**Raumordnungsverfahren Juraleitung –  
Ersatzneubau 380-kV-Leitung Raitersaich-Altheim**

**Stellungnahme der Stadtverwaltung**

**30.06.2021**

Abb. 2: Ausschnitt aus dem FNP mit integriertem Landschaftsplan der Stadt Nürnberg

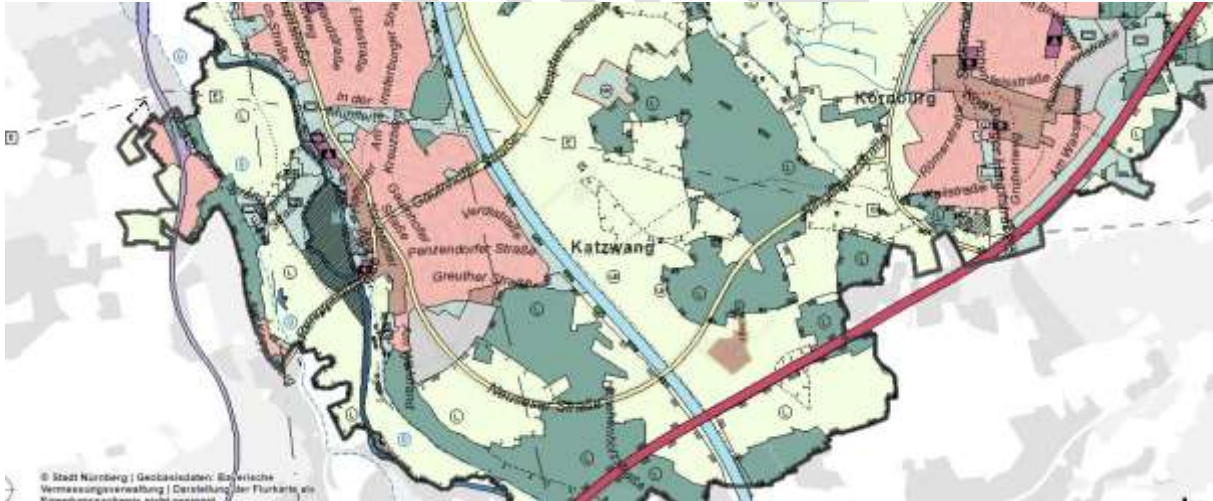
Die geplante Trasse (Erdverkabelung) verläuft insbesondere größtenteils durch bzw. entlang folgender für die Landschaftsplanung wertgebender Flächenkategorien:

- Flächen für die Landwirtschaft westlich von Kornburg mit der Zielsetzung der Erhaltung und Entwicklung von Grünland
- übergeordnete Freiraumverbindung am nördlichen Ortsrand von Katzwang
- Kanal: Querung einer Hauptverbundachse des Biotopverbundsystems (magere Trockenstandorte)
- Im Bereich „Roter Bühl“: Landschaftsschutzgebiet und „T-Flächen“ werden tangiert, Verlauf durch und entlang von Waldflächen.

- Die geplante Trasse (Freileitung) verläuft durch bzw. entlang folgender für die Landschaftsplanung wertgebender Flächenkategorien:
  - Verlauf durch Waldflächen ab „Ritterholz“
  - Südlich von Kornburg: Verlauf entlang von Biotopflächen und Biotopverbundachse bzw. „LB- Flächen“ (gesetzlich geschützte Landschaftsbestandteile)
- neuer Trassenverlauf südwestlich von Kornburg: entlang der Autobahn, Waldflächen und Landschaftsschutzgebiet
